RESOLUCIÓN No. 478 DEL 13 DE MARZO DE 2023, ARMENIA QUINDÍO

"POR MEDIO DEL CUAL SE NIEGA UN PERMISO DE VERTIMIENTO DE AGUAS RESIDUALES DOMÉSTICAS PARA UN LOTE VACIO EN EL PREDIO DENOMINADO 1) LOTE # 3 (ALTO DE LOS ANDES) UBICADO EN LA VEREDA LA FLORIDA DEL MUNICIPIO DE CIRCASIA (Q) Y SE ADOPTAN OTRAS DISPOSICIONES"

"CONCEPTO TÉCNICO PARA TRÁMITE DE PERMISO DE VERTIMIENTO – CTPV - 1003 - 2022

Imagen 1. Diagrama del sistema de tratamiento de aguas residuales domésticas

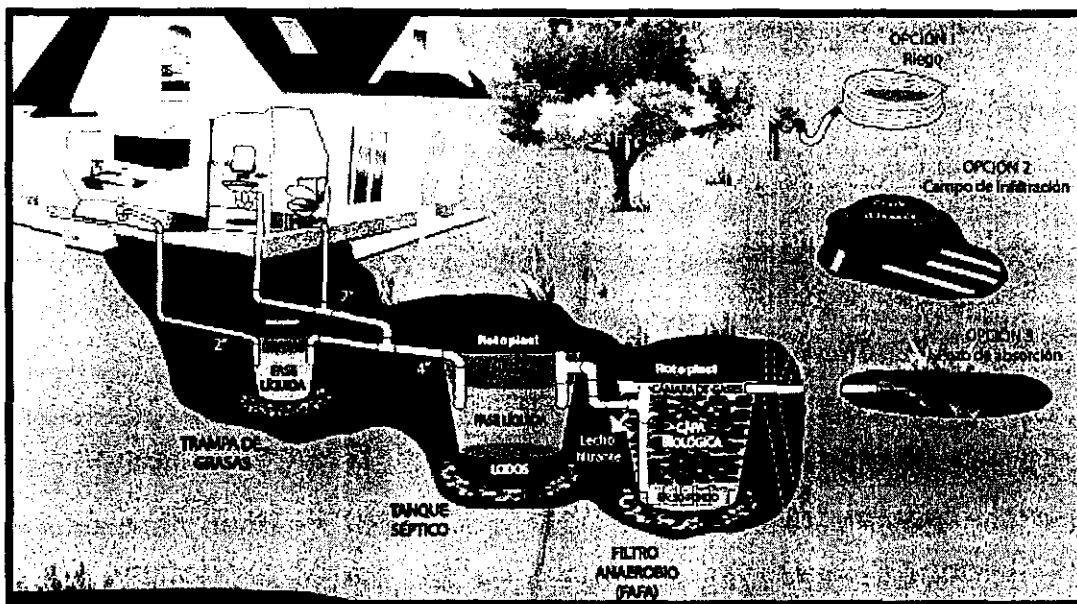
Trampa de Grasas: Para el pre tratamiento de las Aguas Residuales Domésticas generadas en el predio contentivo de la solicitud de permiso de vertimiento, se propone la instalación de una (1) Trampa de Grasas prefabricada de 250 litros de capacidad.

Sistema Séptico Integrado: Para el tratamiento y pos tratamiento de las Aguas Residuales Domésticas generadas en el predio contentivo de la solicitud de permiso de vertimiento, se propone la instalación de un (1) Sistema Séptico Integrado prefabricado de 3000 litros de capacidad.

Disposición final del efluente: En el ensayo de infiltración realizado, se obtuvo una tasa de percolación promedio de 7.70 minutos por pulgada, por lo que para el cálculo del área de absorción requerida se utilizó una tasa de absorción de 1.88 m²/persona. A partir de la población de diseño y la tasa de absorción, se obtuvo un área de infiltración requerida de 9.40 m². Para la disposición final de las aguas tratadas, se propone la construcción de un (1) Pozo de Absorción de 2.00 metros de diámetro y 3.00 metros de altura útil (desde la cota batea de la tubería de entrada hasta el fondo del pozo). Este sistema de disposición final dispone de un área de infiltración de 18.85 m², por lo que tiene la capacidad suficiente para recibir las Aguas Residuales Domésticas generadas en el predio por la población de diseño.

Imagen 3. Capacidad de uso de suelo en la ubicación del punto de descarga
Fuente: SIG Quindío

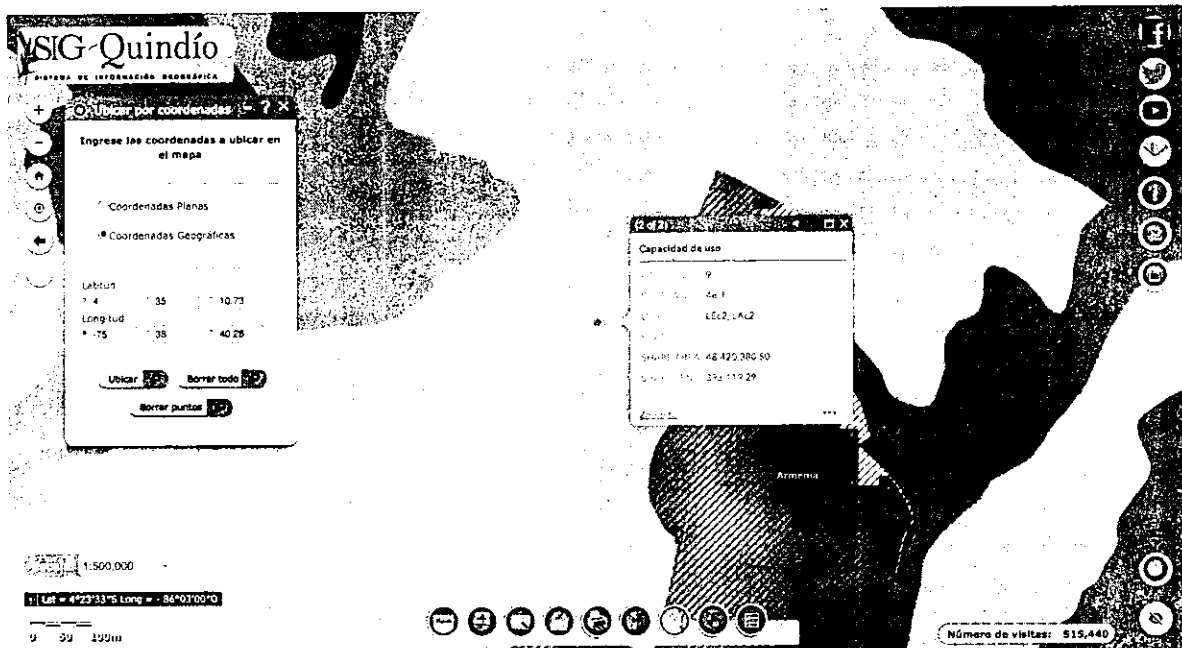
Según lo observado en el SIG Quindío, se evidencia que el punto de descarga se encuentra por fuera de polígonos de Suelos de Protección Rural y de Áreas y Ecosistemas Estratégicos. Además, se evidencia que dicho punto se encuentra ubicado sobre suelo con capacidad de uso agrológico 4e-1 (ver Imagen 3).

Imagen 3ª localización del predio madre suelo suburbano

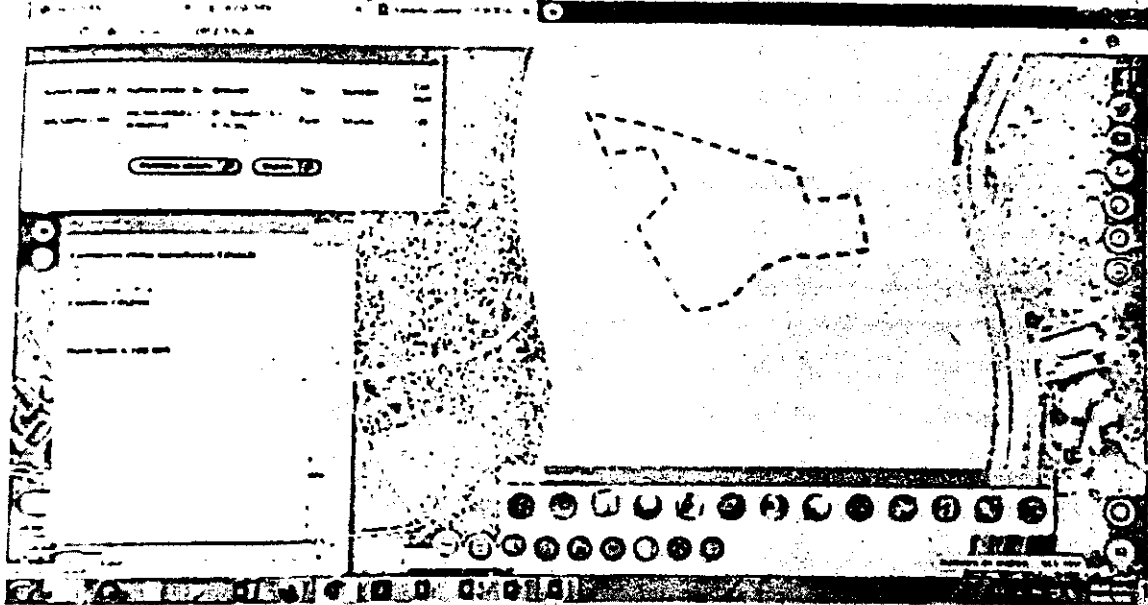
La imagen anterior muestra que el predio LOTE 3, se encuentra en el suelo suburbano, como la establece el esquema de ordenamiento

De acuerdo a lo anterior, la información que se menciona en el concepto uso de suelo, el predio denominado LOTE 3 se encuentra en suelo suburbano. Así mismo se evidencio en este documento, el cual manifiesta que el predio LOTE 3 se encuentra localizado en un área rural y suburbana del municipio de circasia, como se demuestra en el siguiente apartado:

Imagen 1a aspectos generales del predio LOTE 3 (631900002000000080031000000000)

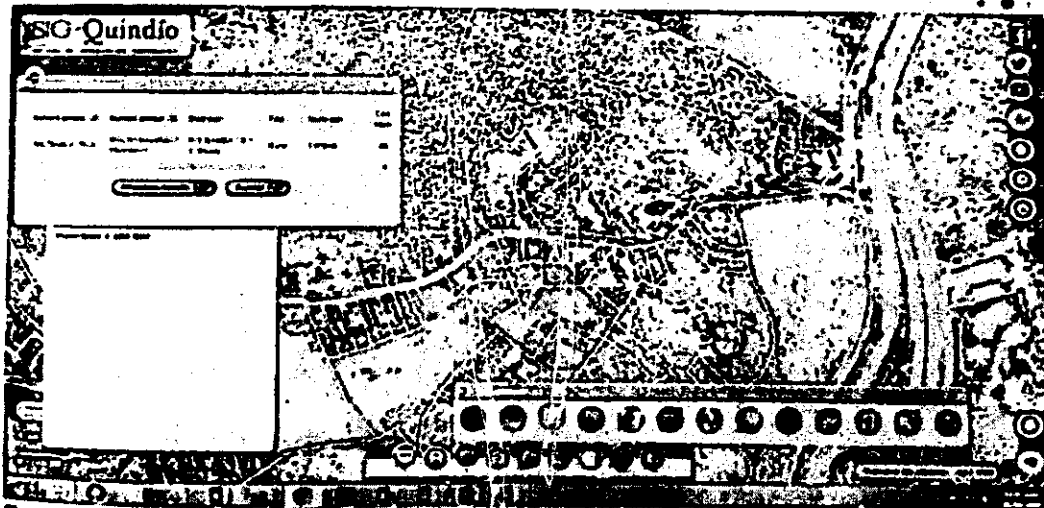
Se observa que el predio identificado por ustedes como LOTE 3, en el certificado de tradición, se establece que el lote tiene un área de 1542 m2 objeto de una parcelación, la imagen que nos muestra el SIG Quindío define que el predio cuenta con un área aprox. de 14975 m2 área del predio madre.
